NP.26.2.100.23.BM

Dotyczy: postępowania nr: NP.26.2.100.23.BM, którego przedmiotem wyłonienie Wykonawcy robót związanych z wykonaniem zadania inwestycyjnego pn.: „Adaptacja i modernizacja Dworu Badenich w Wadowie”, dla Zarządu Zieleni Miejskiej w Krakowie.

Pytania i odpowiedzi, modyfikacje do SWZ

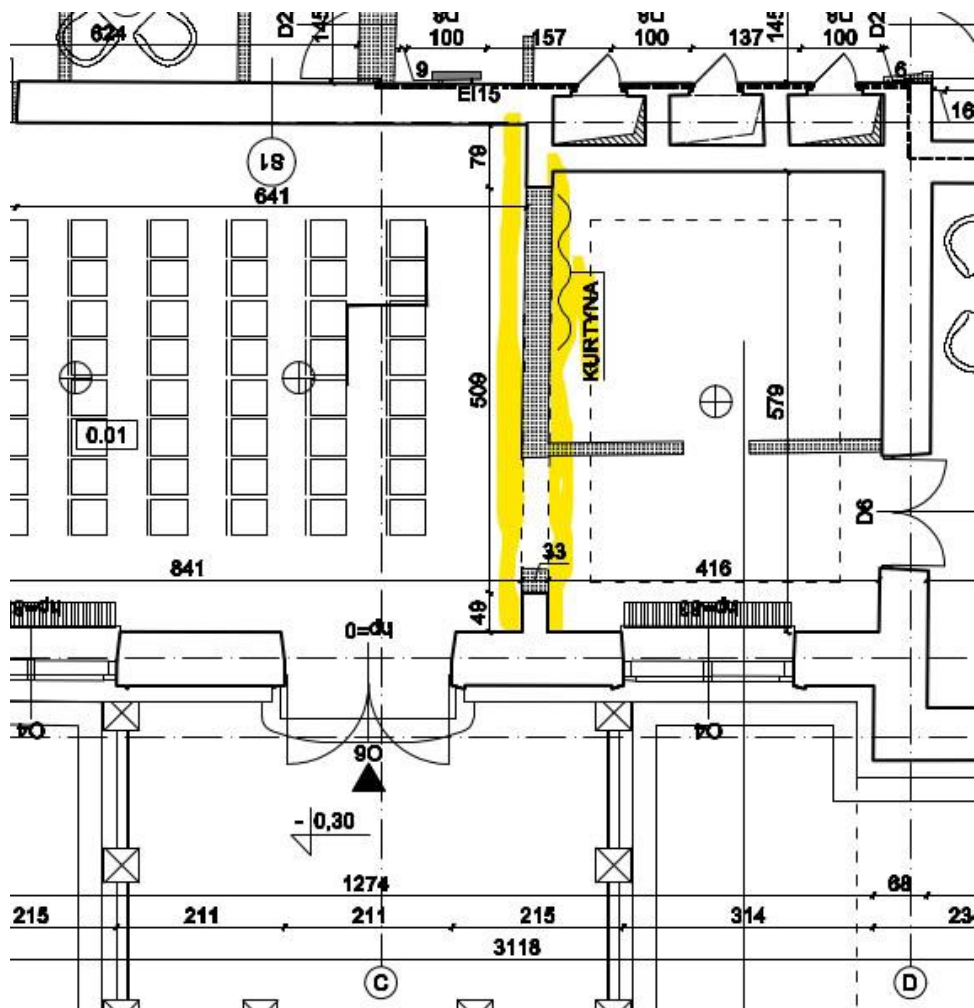
Pytanie nr 126:

Jaką izolacyjność akustyczną (ile dB – parametr Rw) ma spełniać ściana mobilna zlokalizowana w pomieszczeniu nr 0.01 w osi „B”. Brak informacji na powyższy temat w dokumentacji przetargowej. Zaznaczamy, że pytanie dotyczy ściany mobilnej w osi „B”, a nie kurtyny akustycznej między osiami C(+)-D(-)/3-4 w pomieszczeniu nr 0.01. Zamawiający w poprzednich pyt. i odp. nie udzielił odpowiedzi na powyższe zagadnienie.

Prosimy Zamawiającego o potwierdzenie, że kurtyna akustyczna występuje tylko i wyłącznie w pomieszczeniu nr 0.01 z dwóch stron ściany/otworu zlokalizowanej/ego między osiami C(+)-D(-)/3-4 (zgodnie zaznaczoną lokalizacją kurtyny w kolorze żółtym na poniższym fragmencie rysunku).

Zamawiający informuje, iż udzieli odpowiedzi w późniejszym terminie.

Zamawiający informuje, iż udzieli odpowiedzi w późniejszym terminie
